Commune de BUIRE

Dossier n°PC00213422R0003

pour : Construction d'une usine et de bureaux pour le compte du Groupe BARAT (équipementier ferroviaire)

**ARRÊTÉ**  
**accordant un permis de construire**  
**au nom de la commune**

PLAN SITUATION  
MMN-HTA-2020-001599

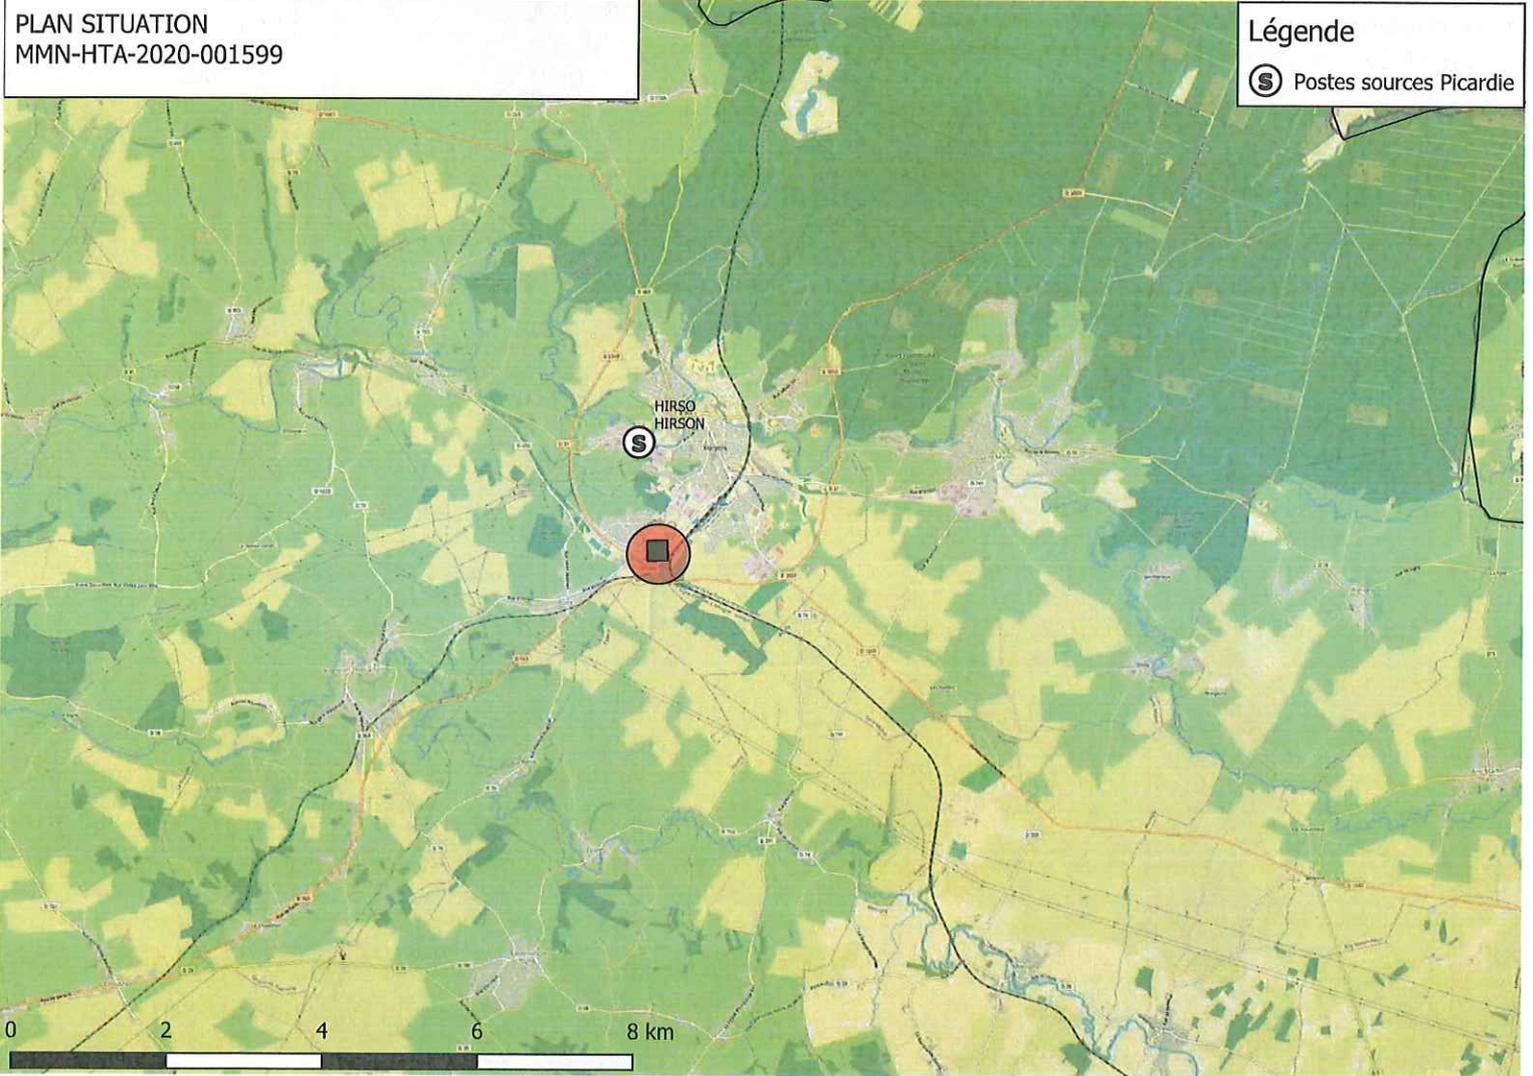
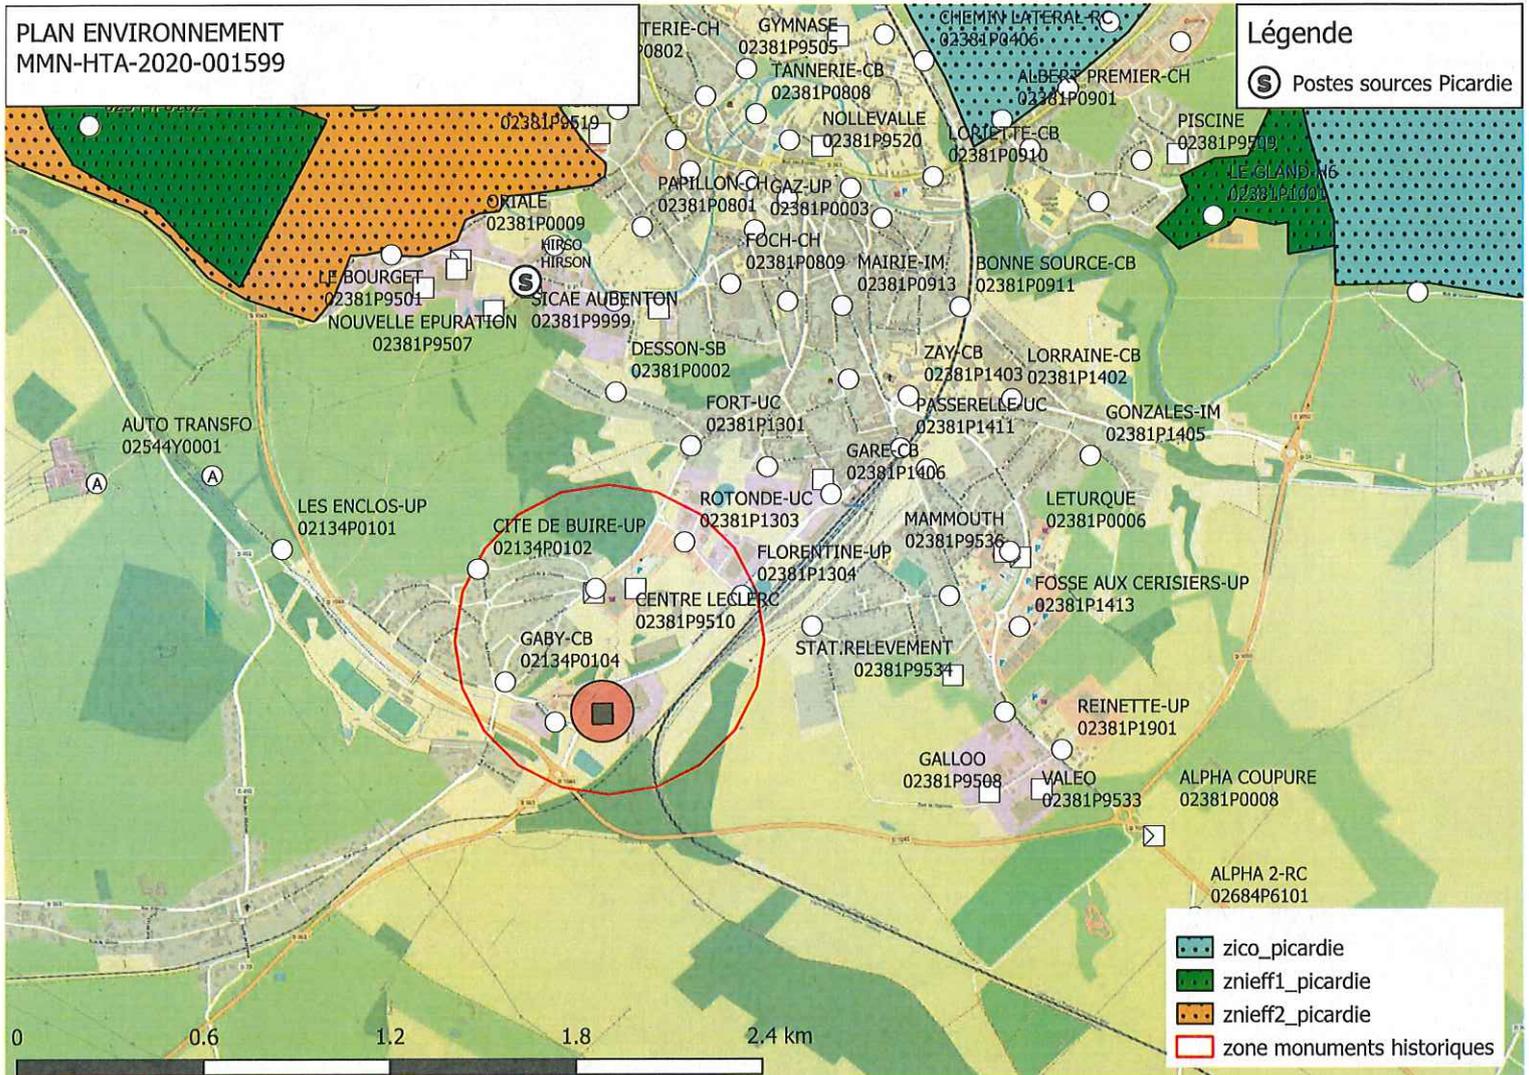
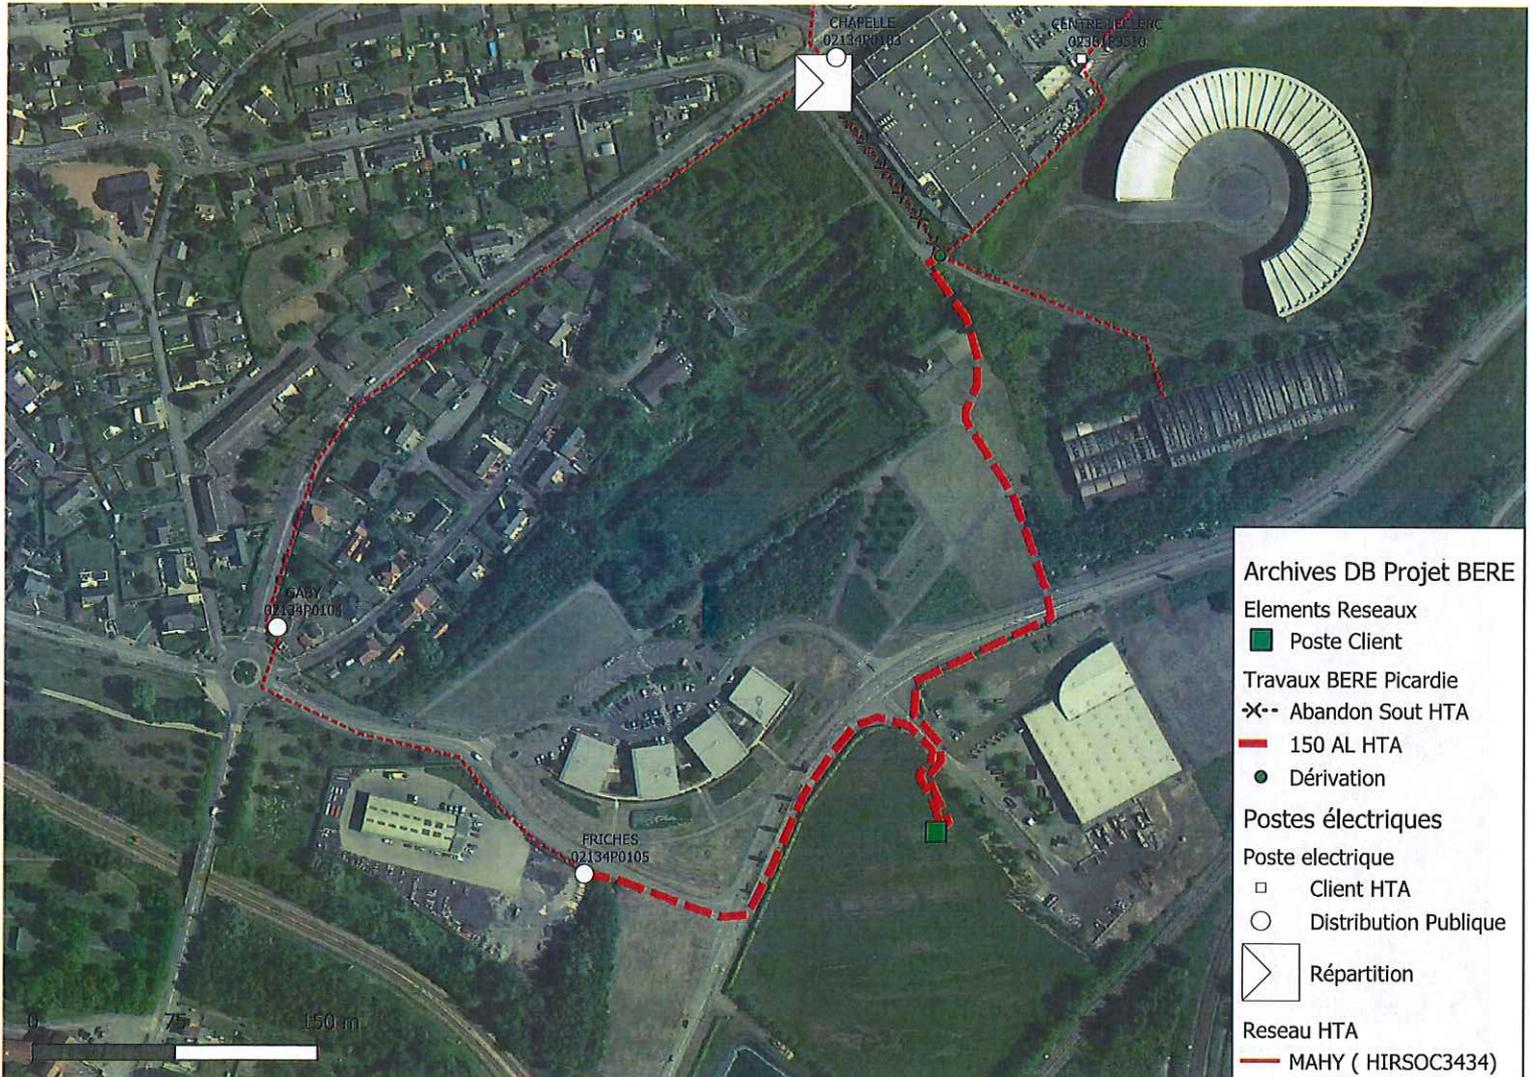
Pour la puissance de raccordement demandée de 850 kW, et sur la base des hypothèses retenues pour notre analyse, nous avons basé notre réponse sur l'hypothèse d'une puissance de raccordement globale du projet de 1000 kW.
